Vaše žádost ze dne: 10.07.2017
Naše zn.: 11136-2017

Název akce: Výstavba poloprovozního objektu H2-projektová dokumentace

Účel vyjádření: vyjádření k DÚR

Vyjádření SITMP k optice pozitivní – č.j. 11136-2017 :

Příloha: mapa

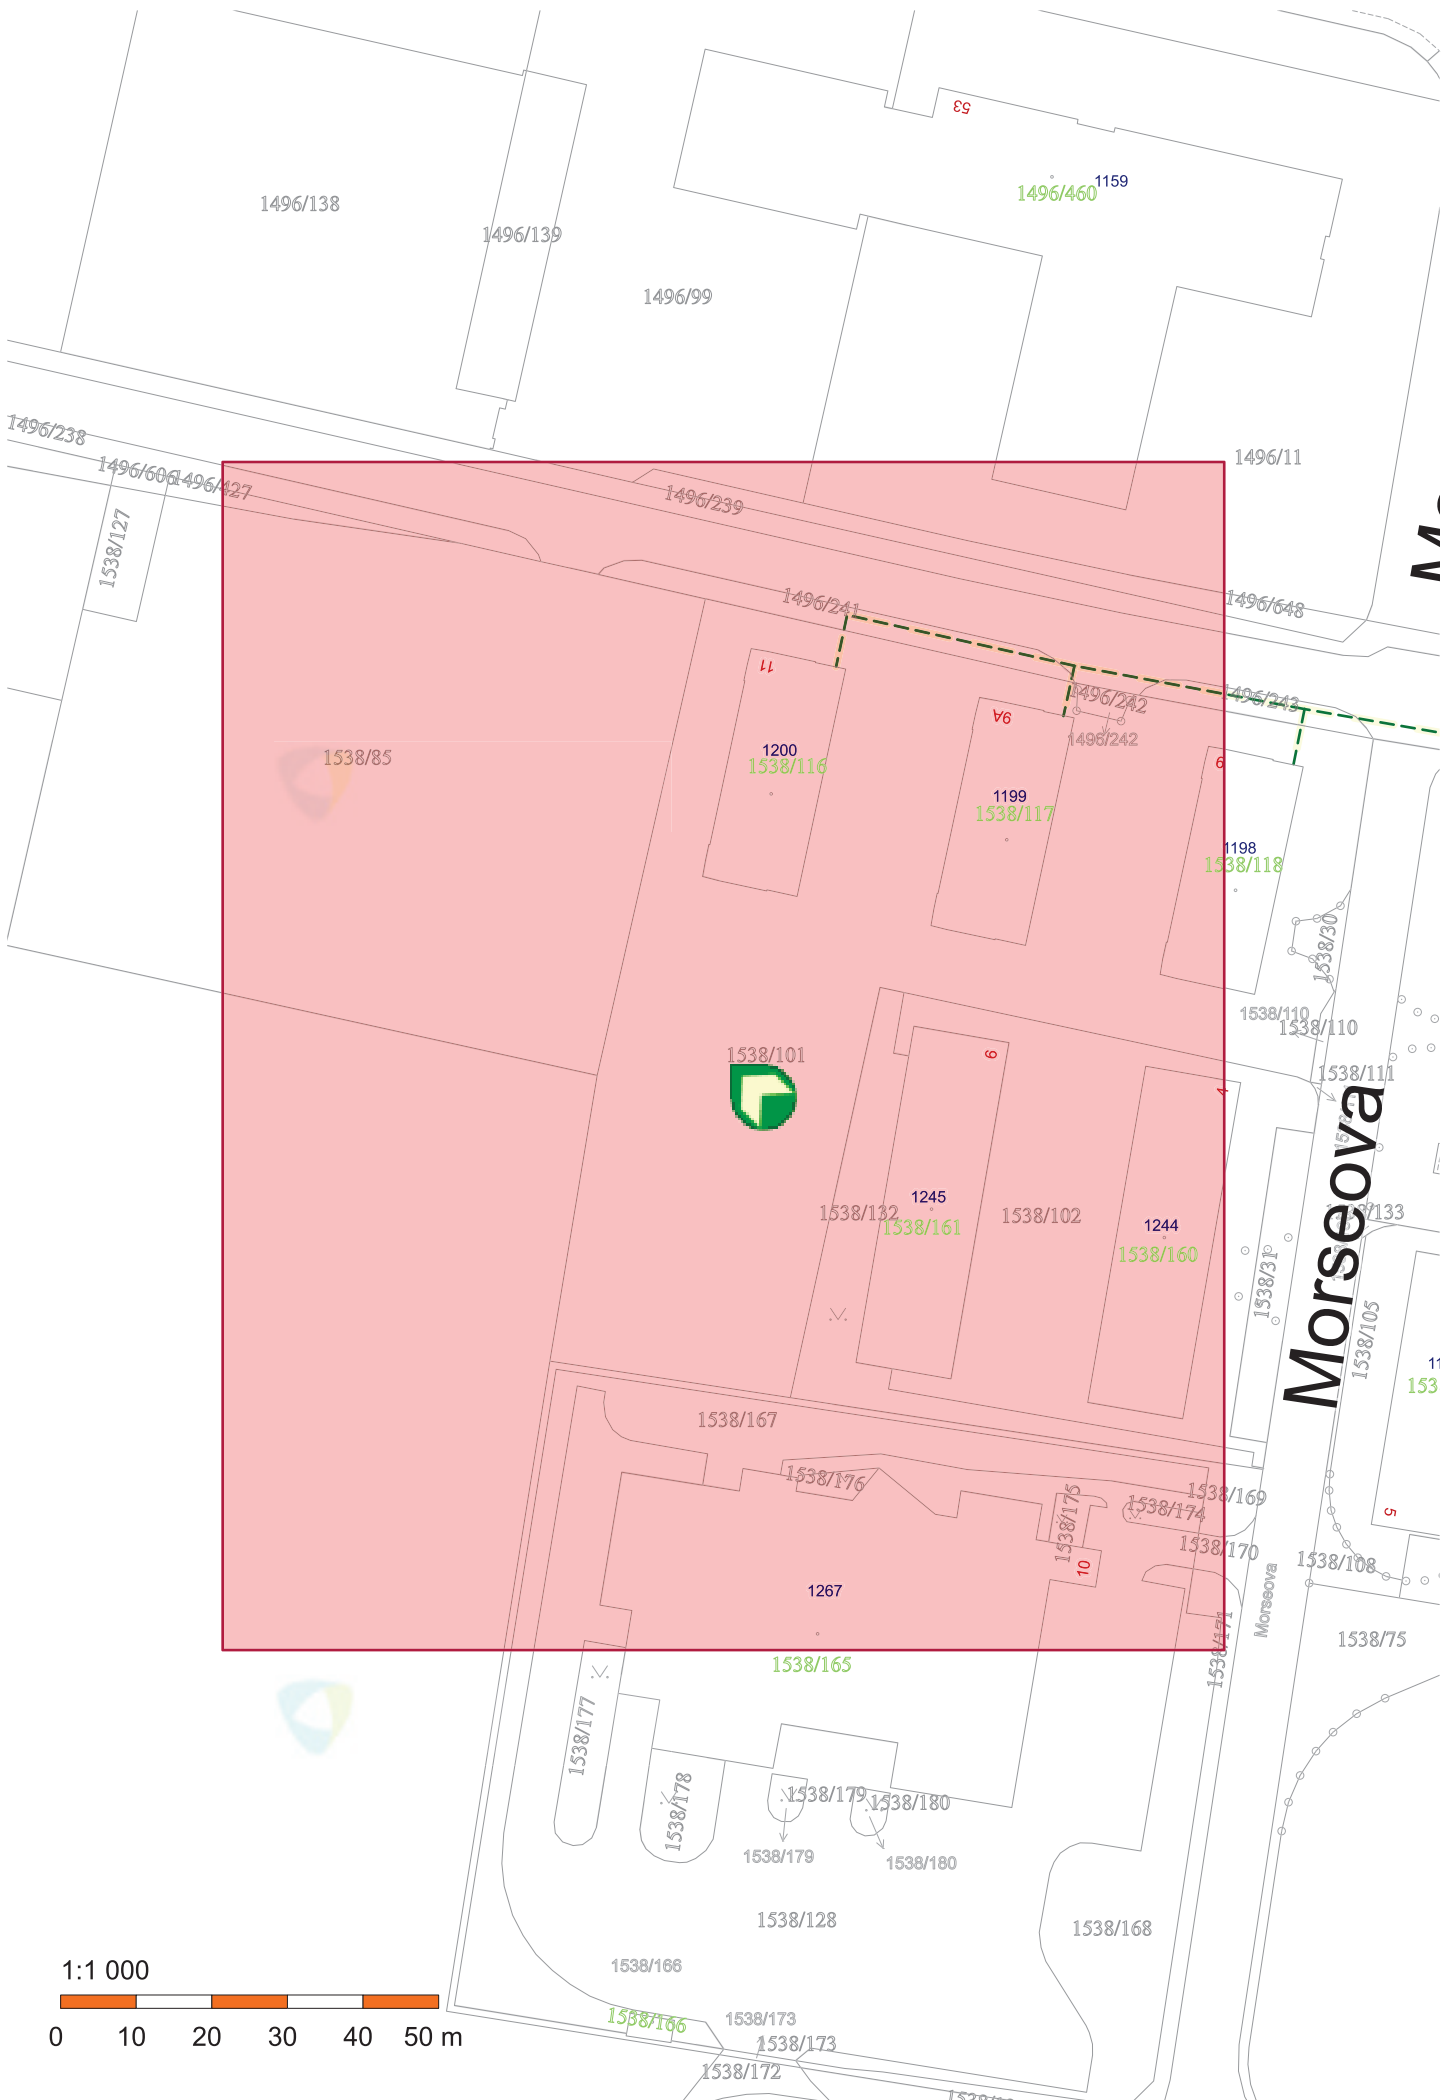
V zájmovém území stavby **se nachází** podzemní sdělovací vedení městské informační sítě ve správě SITMP. Jedná se o trasu obsahující HDPE trubky s optickými kabely. Umístění trasy je zakresleno v příloze tohoto vyjádření.

Upozorňujeme na maximální opatrnost při práci v ochranném pásmu městské optické sítě. Při realizaci stavby je třeba učinit veškerá opatření, aby nedošlo k poškození optických vedení městské informační sítě. Především žádáme o:

- uvědomění organizace**, která vydala toto vyjádření, **o zahájení prací** nejméně 14 dnů předem,
- před zahájením prací vyznačení polohy podzemního sdělovacího vedení přímo ve staveništi (trase) a dodržování ochranného pásma v době realizace celé stavby

- prokazatelné seznámení pracovníků, kteří budou provádět práce, s polohou tohoto vedení,
- upozornění organizace provádějící práce na možnou polohovou odchylku uloženého vedení od výkresové dokumentace až 30 cm,

- upozornění pracovníků, aby dbali při pracích v těchto místech zvýšené opatrnosti a nepoužívali zde nevhodná nářadí a ve vzdálenosti nejméně 1,5 m po každé straně vyznačené trasy vedení aby nepoužívali žádných mechanizačních prostředků (hloubících strojů, sbíječek apod.). **Zemní práce ve vzdálenosti menší než 1,5 m požadujeme provádět ručně**, ve výjimečných případech strojně pod dohledem našeho pracovníka.

- aby odkryté podzemní sdělovací vedení bylo řádně zabezpečeno proti poškození,
- aby organizace provádějící práce zhutnila zeminu pod kabelem a vyzvala SITMP k provedení kontroly před zakrytím kabelu, zda není vedení viditelně poškozeno a zda byly dodrženy stanovené podmínky. Toto oznámí pracovníkovi SITMP pověřenému vedením technické dokumentace: Ing. Petr Vychron,

- aby při křížení nebo při souběhu s podzemními sdělovacími vedeními byla dodržena ČSN 736005 „Prostorové uspořádání sítí technického vybavení“ v platném znění,

- aby bylo ohlášeno neprodleně každé poškození podzemního sdělovacího vedení organizaci, která vydala toto vyjádření, jmenovitě **Ing. Petr Vychron**,
- dodržení zvláštních předpisů a českých technických norem pro zemní práce. Při provádění zemních a údržbových prací je třeba postupovat tak, aby nedošlo ke změně hloubkového a polohového uložení vedení,

- v případě používání provizorních komunikací či v místech přejíždění optické trasy těžkou mechanizací o provedení dočasného překrytí pomocí panelů a přejíždět pouze v takto upravených místech

- písemné ohlášení ukončení prací SITMP,
- před zakrytím trubek bude vyzván náš pracovník ke kontrole**
- další podmínky:
